**VOLVO**

# VERKSTADS- MEDDELANDE

BETR.	PRODUKT
VÄXELLÅDA	P
M 40, 41	GRUPP
140-serien	43
	NR
DATUM	32
Januari 1974

### Ändrat bakre lock (mellanfläns)

Bild 1. Borrning av hål för plugg

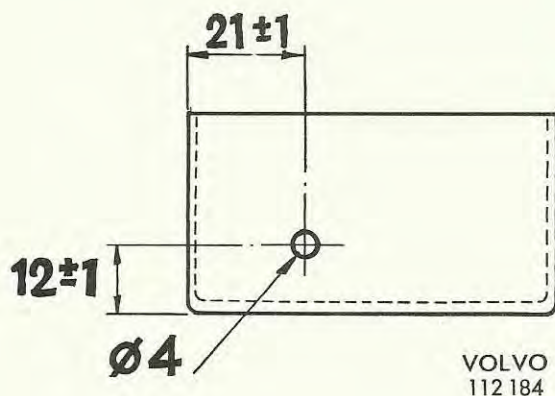
Hålet i bakre locket (mellanflänsen) och luftningsnippeln har utgått på växellådorna M 40 och M 41 från och med vecka 36. Följande detaljer berörs:

På tillkommande utförande av 380 135-4 har ett 4 mm hål tillkommit. Endast kåpa med hål + plugg 381 625 får monteras på de nya lådorna. Vid montering av lock 381 630 resp. mellanfläns 381 631 på tidigare lådor skall ett 4 mm hål borraras i kåpan enligt bild 1. I hålet monteras plugg 381 625, se bild 2.
